Service d'Incendie et d'Aide Médicale Urgente
de la Région de Bruxelles-Capitale

Concerne : Demande mixte de permis mixte d'urbanisme et d'environnement – Construction de deux immeubles de bureaux et commerces (bâtiments élevés) sur socle commun et transformation d'un immeuble de bureau existant (bâtiment moyen) – Modification de projet (intitulé projet alternatif).

Concerne : Etude de plans modifiés à votre demande – modification des plans suite à l'étude d'incidence dans le cadre de la construction de deux immeubles de bureaux et commerces (bâtiments élevés) sur socle commun et transformation d'un immeuble de bureau existant (bâtiment moyen) – Modification du projet alternatif.

Les modifications par rapport à ce projet alternatif, « version amendée », sont :

REA_AR_PU_GRA_ARC_PLG_N05
 PLAN SEME ETAGE CC / 7EME & 8EME ETAGES TOUR A: DEMANDE DE PERMIS AMENDE DE JUIN 2020

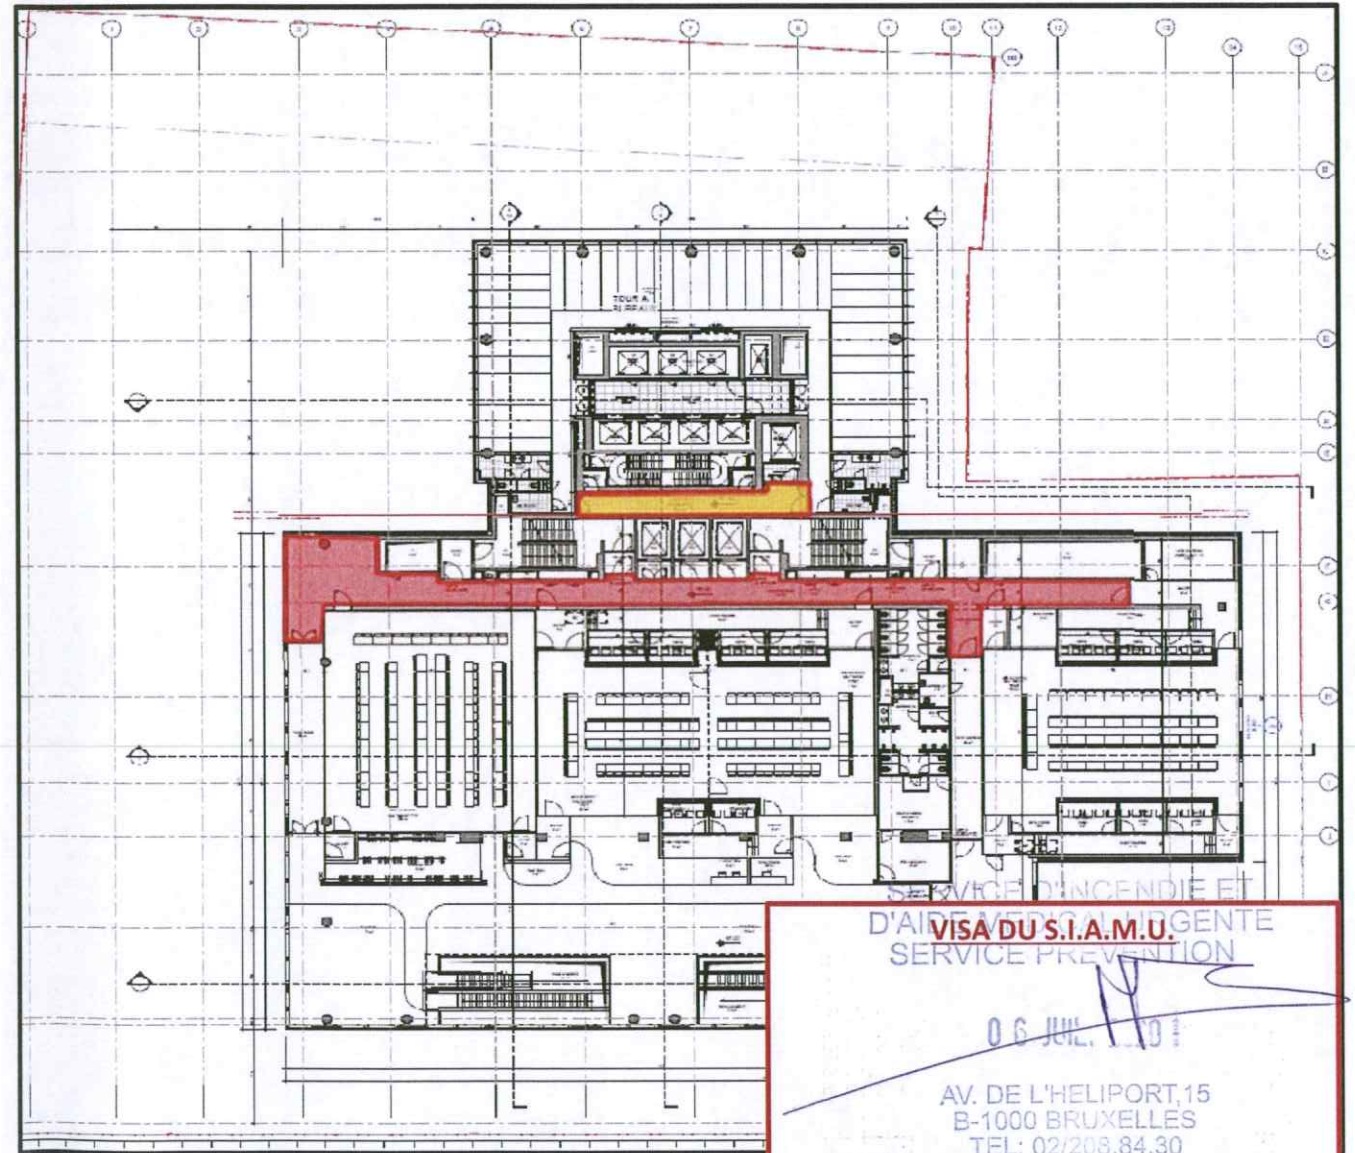
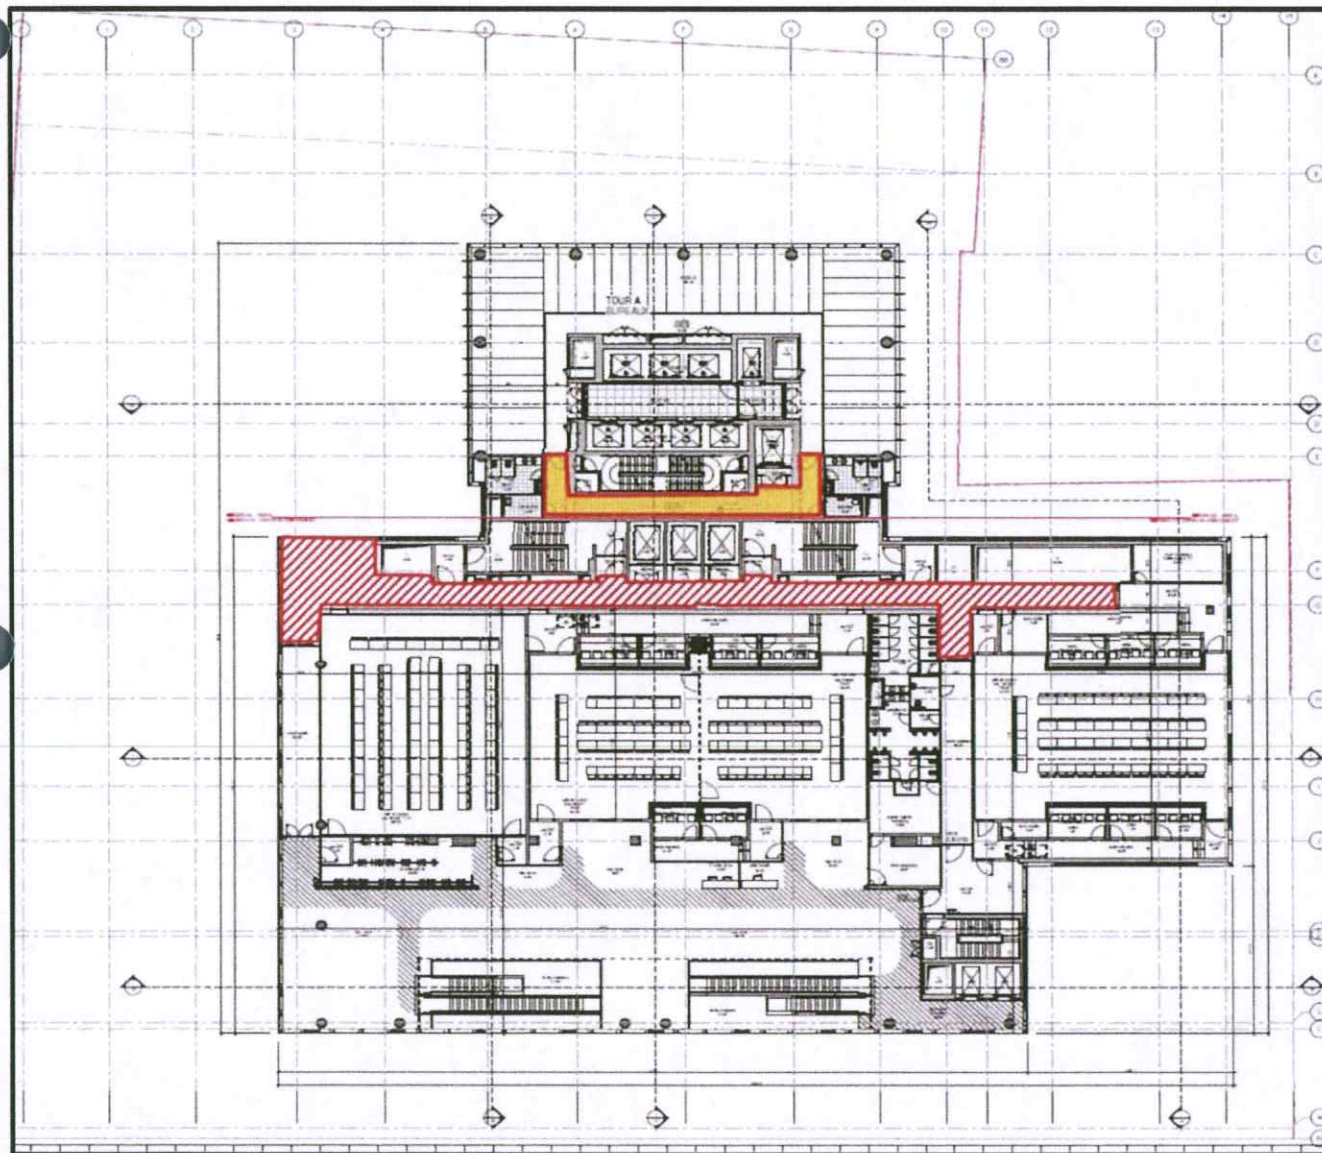
- Idem REA_AR_PU_GRA_ARC_PLG_MEZ
 - Dans la tour de bureaux, la position des portes EI30 donnant accès au chemin d'évacuation reliant les cages d'escaliers est légèrement modifiée. La ventilation de ce chemin par pulsion d'air frais et extraction des fumées reste inchangée. Cette modification de la position des portes est valable pour les étages +6 à +17 de la tour.

CHEMIN D'EVACUATION DU CC RENDU EI30 / VENTILE/ DESENFUME
 CHEMIN D'EVACUATION DE LA TOUR EI30 / VENTILE/ DESENFUME

REA_AR_PU_GRA_ARC_PLG_N06
PLAN 6EME ETAGE CC / 9EME & 10EME ETAGES TOUR A: DEMANDE DE PERMIS AMENDE DE JUIN 2020

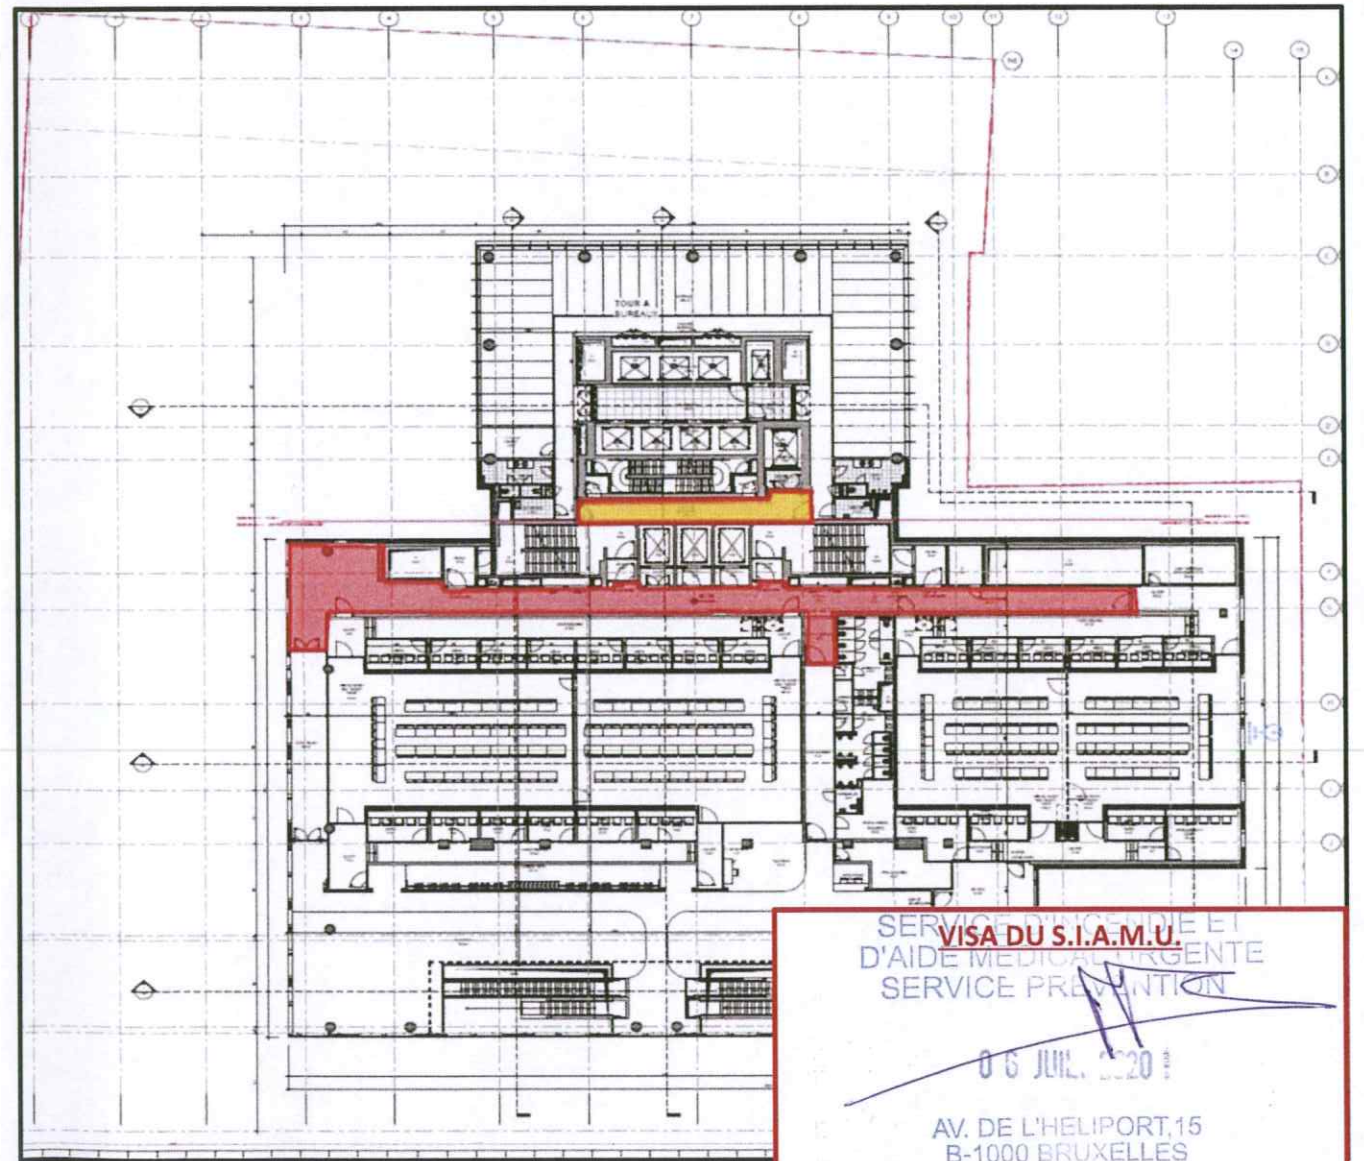
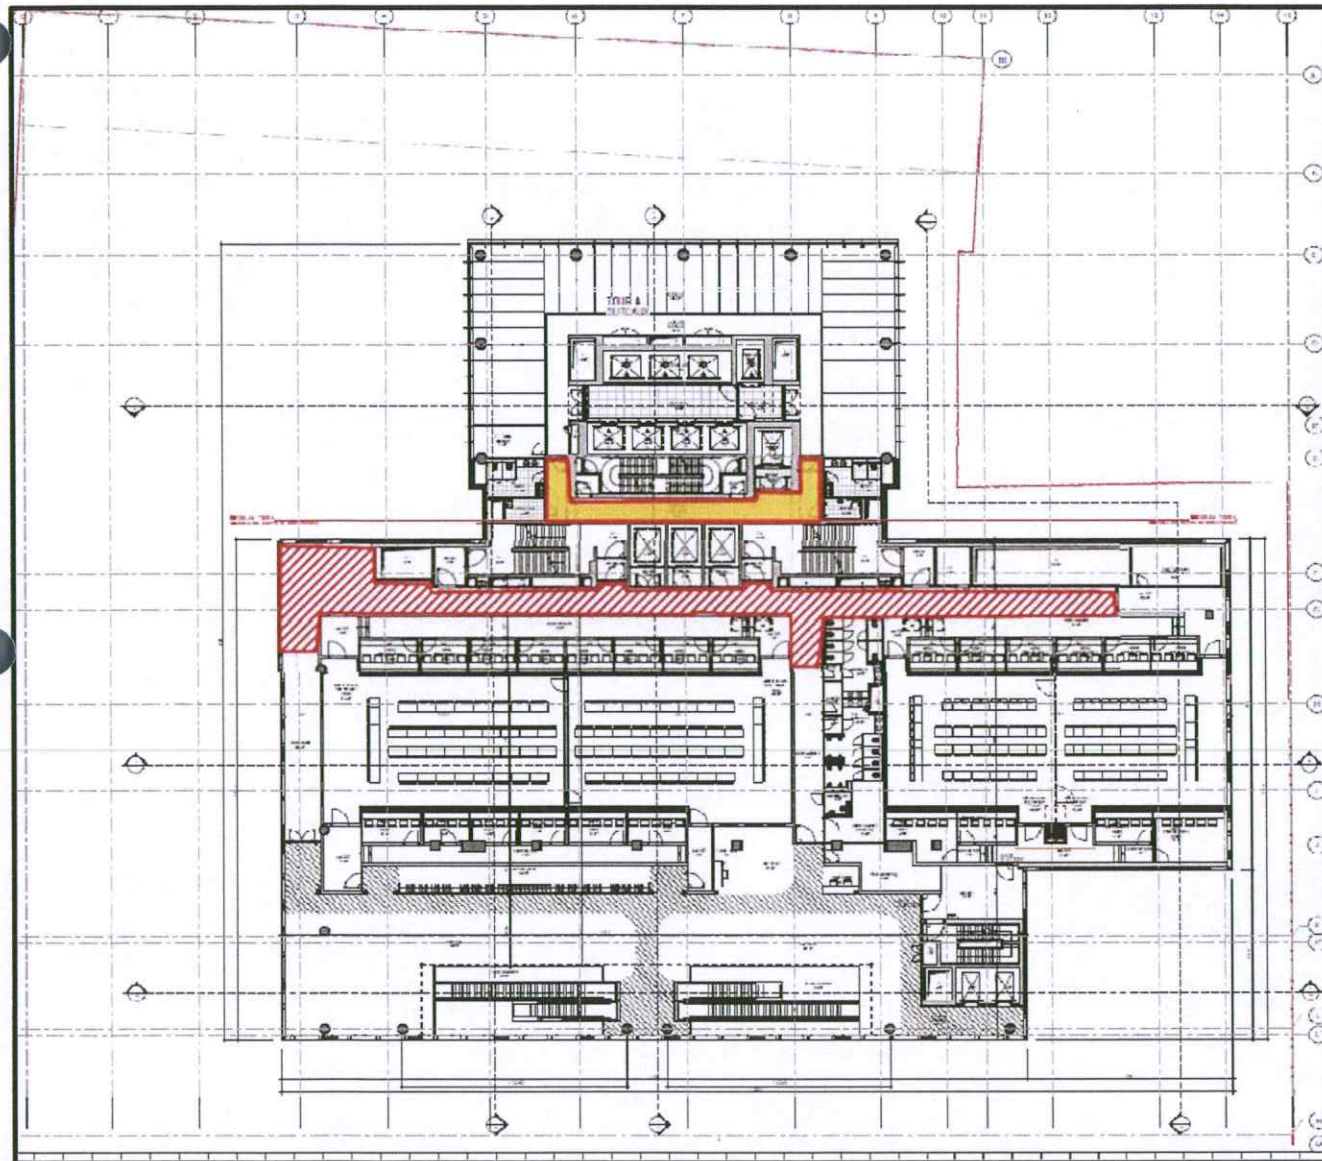
- Idem REA_AR_PU_GRA_ARC_PLG_MEZ
- Dans la tour de bureaux, la position des portes EI30 donnant accès au chemin d'évacuation reliant les cages d'escaliers est légèrement modifiée. La ventilation de ce chemin par pulsion d'air frais et extraction des fumées reste inchangée. Cette modification de la position des portes est valable pour les étages +6 à +17 de la tour.

-  CHEMIN D'EVACUATION DU CC RENDU EI30 / VENTILE/ DESENFUME
-  CHEMIN D'EVACUATION DE LA TOUR EI30 / VENTILE/ DESENFUME

REA_AR_PU_GRA_ARC_PLG_N07
PLAN 7EME ETAGE CC / 11EME ETAGE TOUR A: DEMANDE DE PERMIS AMENDE DE JUIN 2020

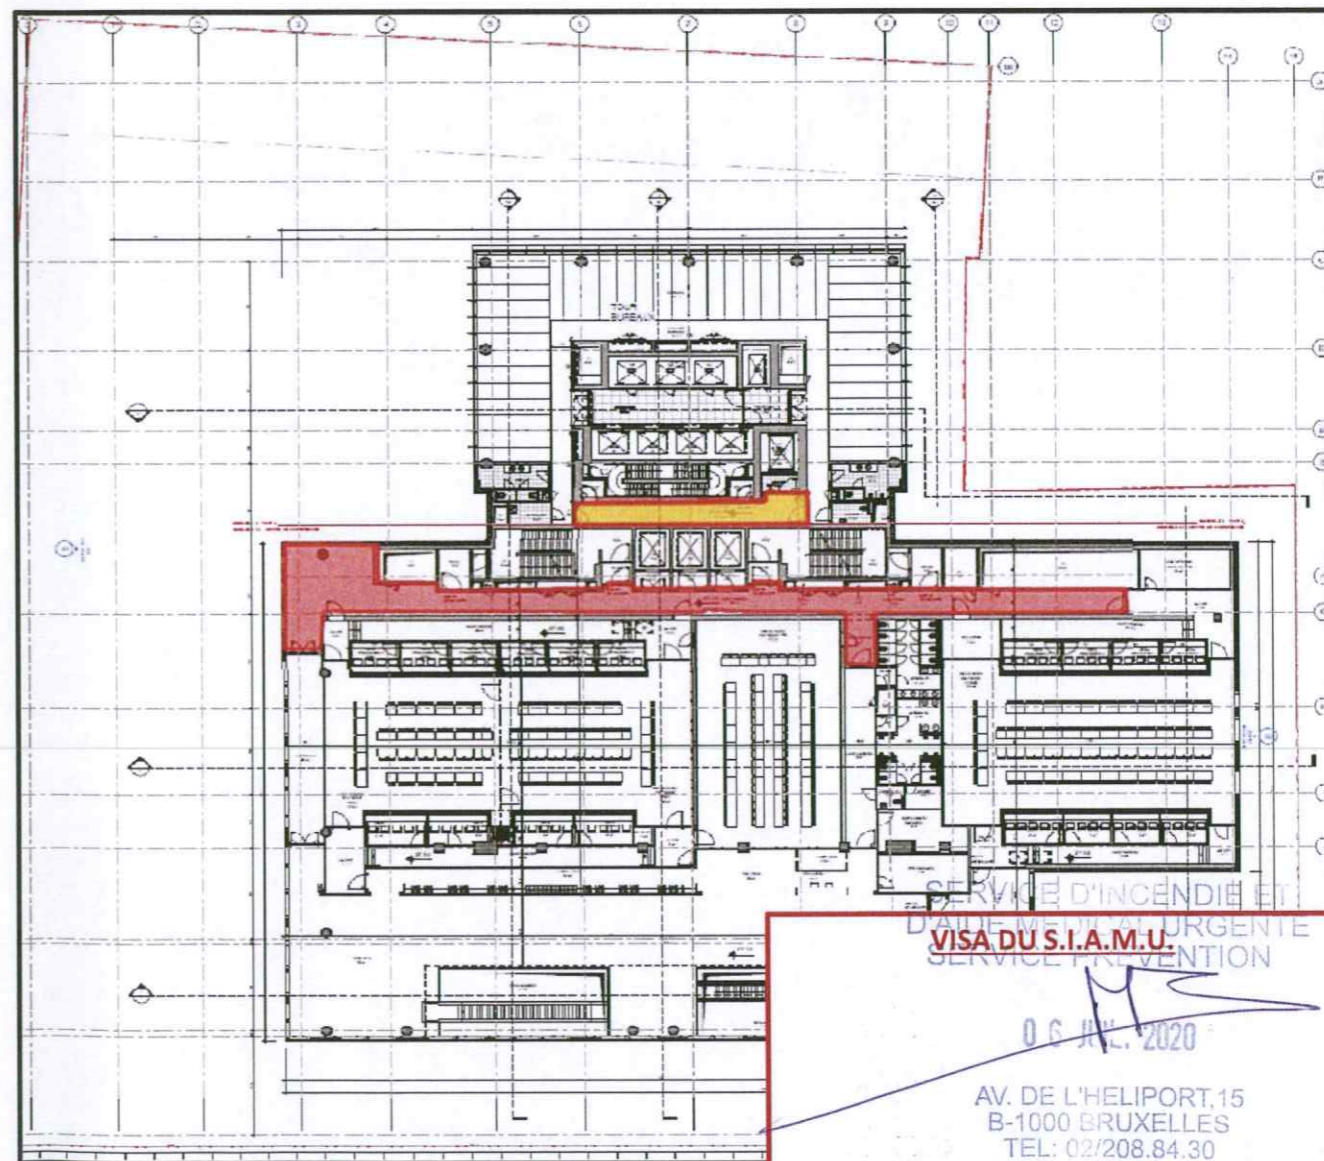
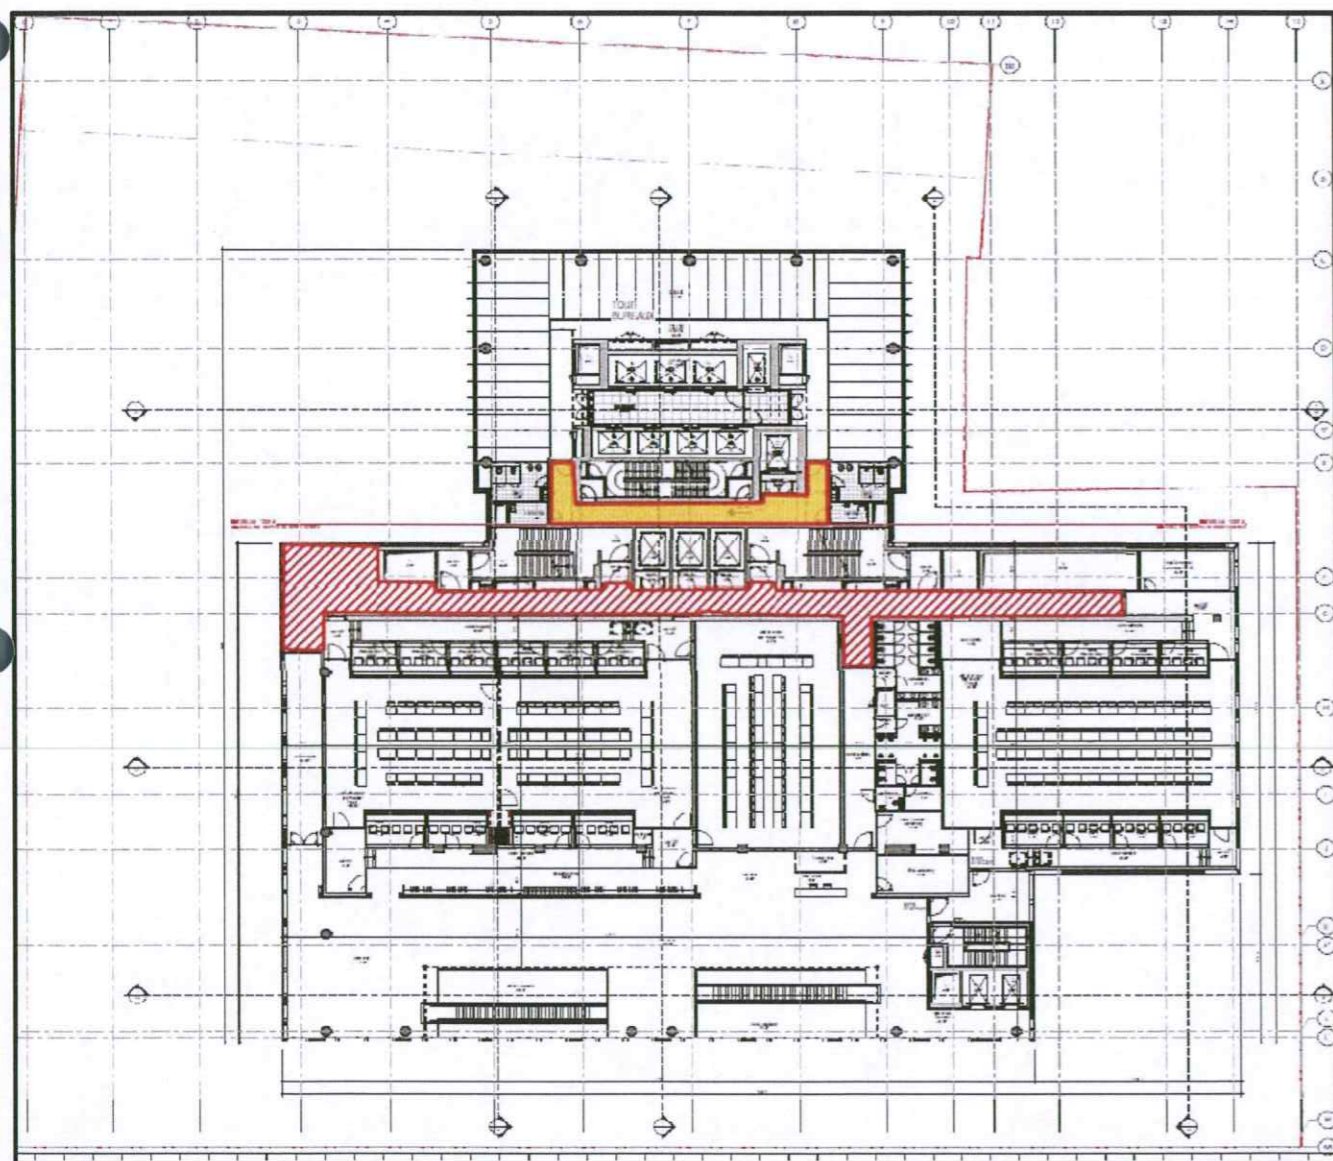
- Idem REA_AR_PU_GRA_ARC_PLG_MEZ
- Dans la tour de bureaux, la position des portes EI30 donnant accès au chemin d'évacuation reliant les cages d'escaliers est légèrement modifiée. La ventilation de ce chemin par pulsion d'air frais et extraction des fumées reste inchangée. Cette modification de la position des portes est valable pour les étages +6 à +17 de la tour.
